Autorizzazione Integrata Ambientale  
Integrazioni alla modifica non  
sostanziale riavvio reattore 3  
Aprile 2015

## Autorizzazione Integrata Ambientale

### Stabilimento Fluorsid

Integrazioni alla  
Istanza di modifica non sostanziale

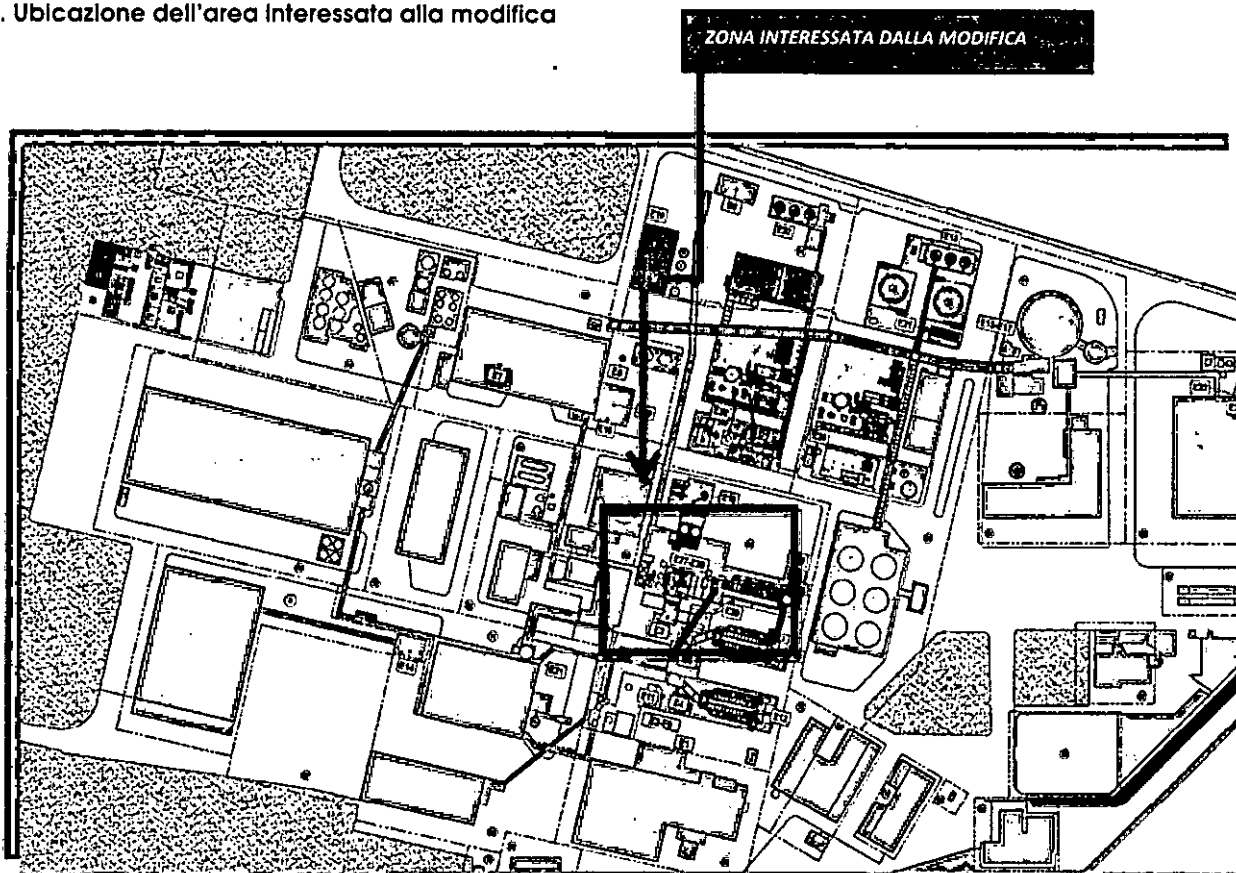
Il Gestore deve fornire informazioni relativamente a:

- l'assegnazione della denominazione ai camini, che deve essere chiara e non ambigua, in particolare non sono del tutto chiariti i cambi di denominazione e pertinenze fra il camino E3 e il camino E10 attualmente autorizzati;

- le fasi di provenienza di ogni singolo camino nel nuovo assetto, in particolare il camino E3 attualmente afferisce, come autorizzato in AIA, ad un'altra fase produttiva. Non risulta chiarito il funzionamento del camino che, nel nuovo assetto, appare collegato a 2 unità produttive differenti : FASE 4 - Linee di produzione HF n. 3-4 e FASE 5 - reattore R401-3;

- lo scenario emissivo previsto, relativamente alla Massima Capacità Produttiva, a valle delle modifiche all'assetto produttivo, per tutti i camini afferenti alle fasi di produzione FASE 4 e FASE 5, in particolare non risultano chiari i parametri di partenza utilizzati dal Gestore (in termini di portate, ore di funzionamento e concentrazioni attese ai camini) nel calcolo integrato delle emissioni dai camini, specialmente nel nuovo assetto;

- la definizione degli eventuali camini non più utilizzati nel nuovo assetto produttivo;
- al rinnovo del Sistema di Gestione Ambientale adottato in stabilimento (ISO 14001).

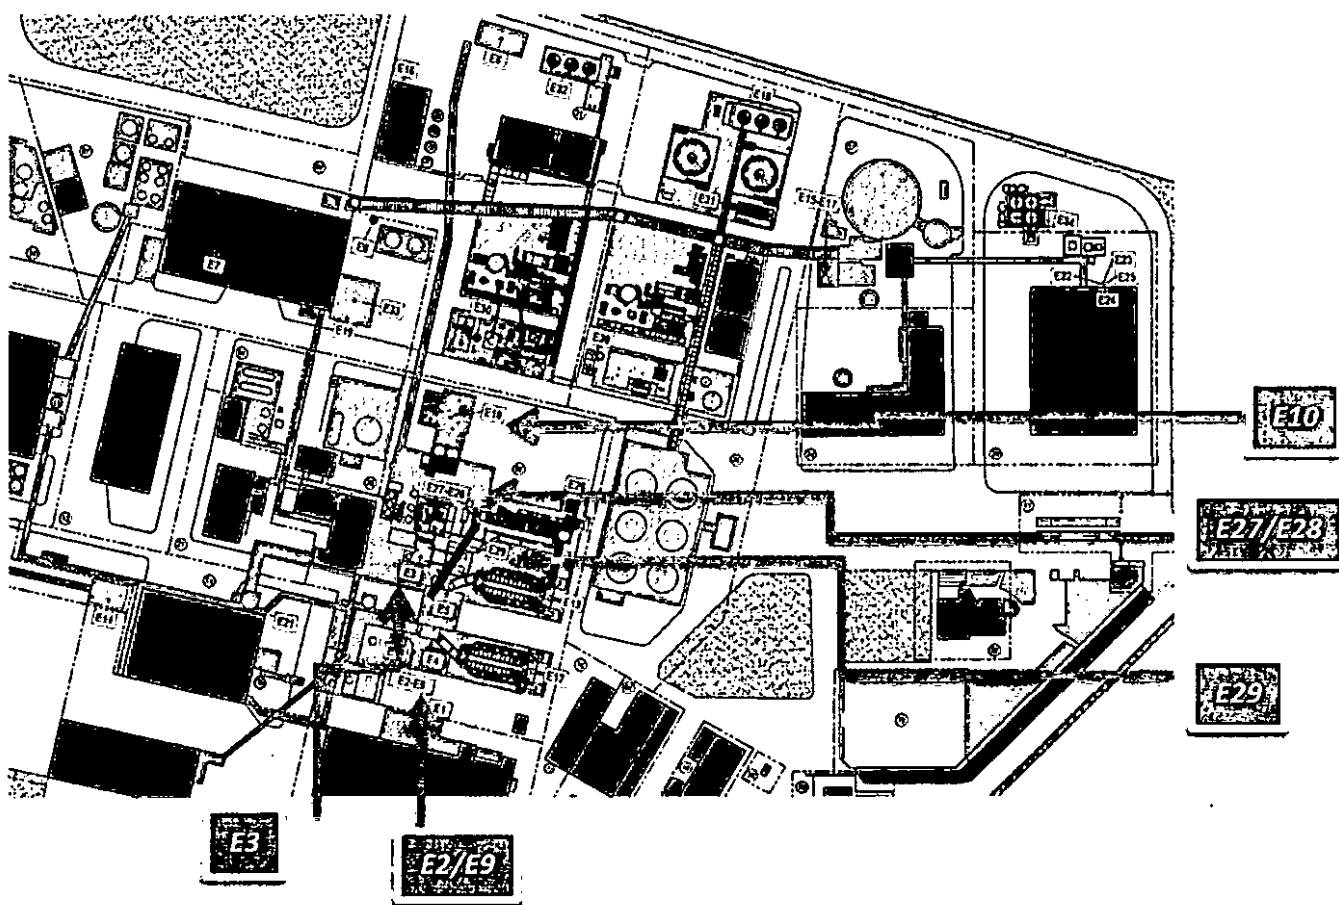
- l'assegnazione della denominazione ai camini, che deve essere chiara e non ambigua, in particolare non sono del tutto chiariti i cambi di denominazione e pertinenze fra il camino E3 e il camino E10 attualmente autorizzati;

Le denominazioni dei camini della Fase 4 (Produzione di HF) e della Fase 5 (Produzione di  $AlF_3$ ) sono riportati nella seguente tabella con indicata la parte di impianto interessata:

Il camino E6(\*) è poco significativo (Torre di raffreddamento).

I punti di emissione E2/E9 sono riferiti ad un unico camino, così come pure E27/E28, e, del resto, i limiti AIA sono univoci per ogni camino. Le situazioni E2/E9 ed E27/E28 sono alternative e l'unica differenza è nel diverso assetto dell'impianto che, nei casi delle denominazioni E2 ed E27 si riferisce all'acido fluoridrico in assorbimento, mentre nei casi E9 ed E28 si riferisce all'acido fluoridrico in fluorurazione. La doppia denominazione utilizzata per questi due camini è il retaggio delle vecchie denominazioni che erano state date alle emissioni molti anni fa, prima ancora che si disponesse l'Autorizzazione Integrata Ambientale. In occasione della prossima revisione dell'AIA, il Gestore proporrà la soppressione delle denominazioni E9 ed E28, che sono inutili e causa di possibile confusione.

Anche il punto di emissione E3 e il punto di emissione E10 in passato erano individuate in un unico camino. Attualmente, a seguito dell'avviamento del reattore n 5, il punto di emissione E10 (fluorurazione) è stato spostato rispetto al camino E3 di 34 metri, come si può vedere dalla planimetria sottoriportata. Con la modifica non sostanziale ora richiesta il camino esistente E3, attualmente funzionante solo in assorbimento, tornerebbe ad avere la propria funzionalità sia in assorbimento che in fluorurazione, con gli stessi limiti di emissione e la stessa denominazione E3.

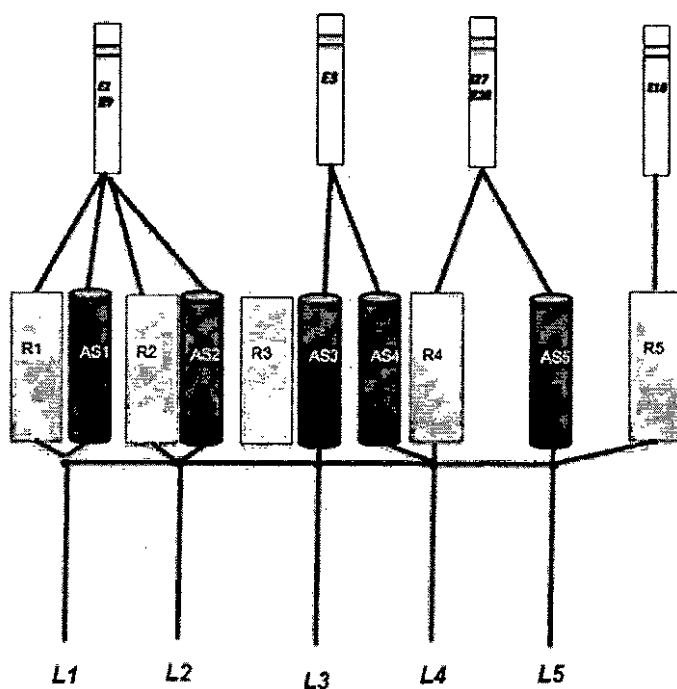
- le fasi di provenienza di ogni singolo camino nel nuovo assetto, in particolare il camino E3 attualmente afferisce, come autorizzato in AIA, ad un'altra fase produttiva. Non risulta chiarito il funzionamento del camino che, nel nuovo assetto, appare collegato a 2 unità produttive differenti : FASE 4 - Linee di produzione HF n. 3-4 e FASE 5 - reattore R401-3;

Attualmente le cinque linee di produzione di HF sono a servizio di quattro reattori in marcia mentre il reattore n. 3 è fermo, come illustrato nel disegno sottoriportato.

Il gas HF, in arrivo dalle cinque linee di HF (L1, L2, L3, L4, L5) può essere inviato ai reattori (R1, R2, R4, R5) per la produzione di AIF3 (fase 5), oppure alla sezione di assorbimento della linea di generazione (AS1, AS2, AS3, AS4, AS5), che consente una produzione di HF in soluzione acquosa (fase 4).

Nella situazione proposta, il camino E3 riceverebbe anche la emissione del reattore di fluoruro n.3, che verrebbe riavviato. **Tale emissione non aggraverebbe la situazione complessiva già esistente e autorizzata in quanto i limiti di concentrazione sarebbero comunque rispettati e i flussi di massa degli inquinanti sarebbero semplicemente ripartiti, ma non aumenterebbero, come esaustivamente illustrato nel bilancio emissivo di cui al punto 9.1.2.**

La modifica proposta non peggiora la situazione emissiva attuale, è molto migliore rispetto a quella autorizzata e rispetta i limiti previsti dall'AIA con l'impianto sia "in fase di fluorurazione", sia "in fase di assorbimento". L'E3 non potrà mai superare 500 mg/Nm<sup>3</sup> di SO<sub>2</sub> e 5 mg/Nm<sup>3</sup> di HF sia che sia in fase 4 o in fase 5. Riavviando il reattore 3 e collegandolo al punto di

emissione autorizzato E3 non si modifica lo scenario emissivo e non si ha necessità di richiedere nuovi punti di emissione.

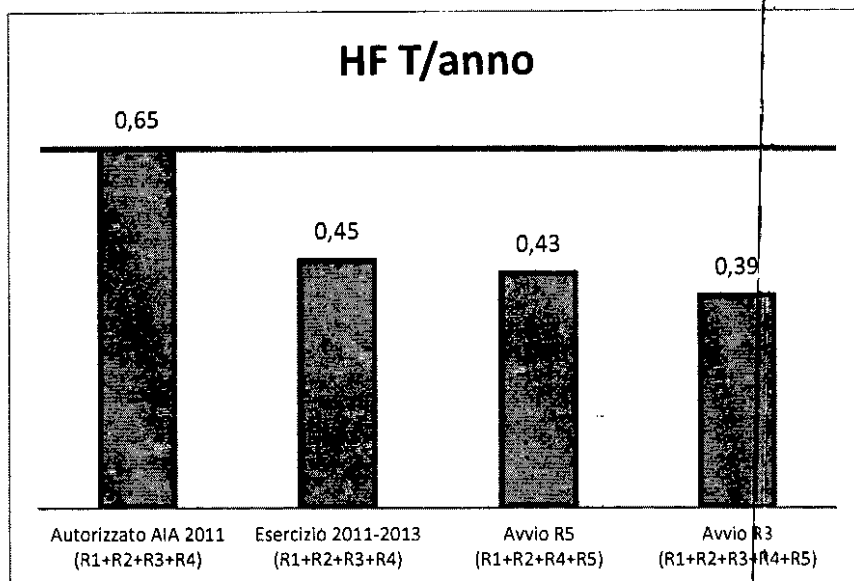
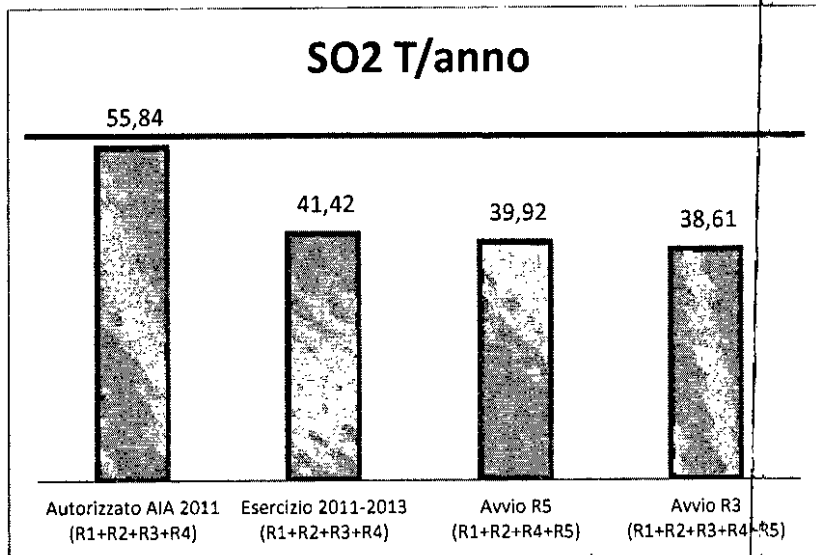
- lo scenario emissivo previsto, relativamente alla Massima Capacità Produttiva, a valle delle modifiche all'assetto produttivo, per tutti i camini afferenti alle fasi di produzione FASE 4 e FASE 5, in particolare non risultano chiari i parametri di partenza utilizzati dal Gestore (in termini di portate, ore di funzionamento e concentrazioni attese ai camini) nel calcolo integrato delle emissioni dai camini, specialmente nel nuovo assetto;

Lo scenario emissivo previsto, riavviando il reattore 3, alla Massima Capacità Produttiva, non cambia quello attuale in quanto il punto di emissione E3 rispetta i valori limiti riportati nell'AIA, sia che in fluorurazione che in assorbimento. **A fronte delle 65.000 t/anno di HF autorizzate, a prescindere dalla distribuzione adottata, il quantitativo totale di SO<sub>2</sub> prodotto non cambia. Di conseguenza, a parità di efficienza dei sistemi di abbattimento, che, anzi, al termine della modifica risulteranno migliorati come indicato al punto 8.1, non cambia il quantitativo totale annuo emesso dai punti autorizzati.**

Le emissioni (t/anno) sono state calcolate facendo riferimento ai dati emissivi (flussi di massa) delle singole sorgenti e considerando il loro effettivo funzionamento annuo (ore all'anno).
